2.6 Korrektur Einbauzeichnungen Serie Systemerm 72E

korrigierte Darstellungen

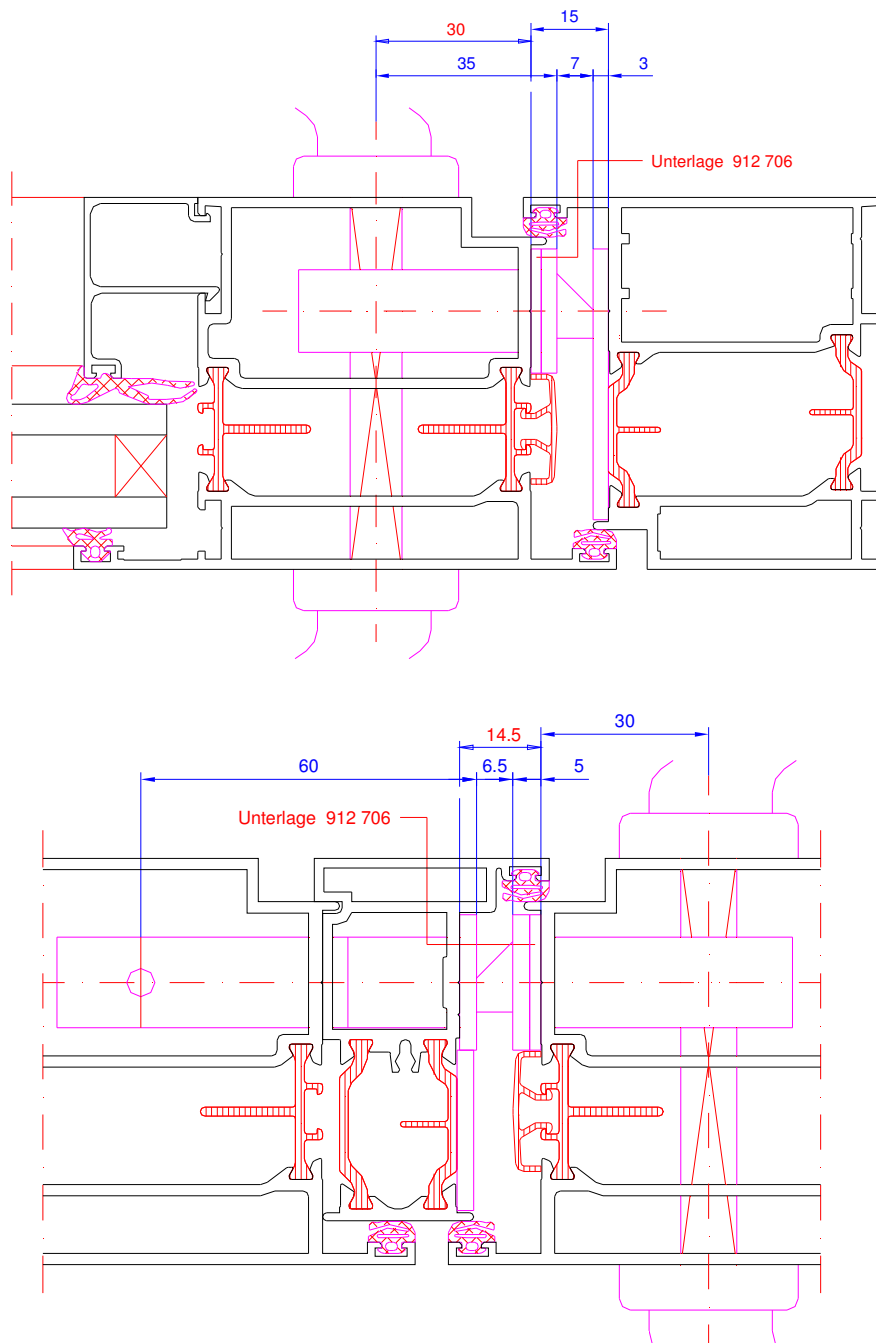
In den aufgelisteten Einbauzeichnungen der Serie 72 E haben sich Fehler eingeschlichen:

- 01-7016, 01-7017, 01-7030, 01-7031

Fälschlicherweise sind die Unterlagen 912706 auch am Standflügel dargestellt. Die Unterlage 912706 wird jedoch nur schlossseitig eingesetzt.
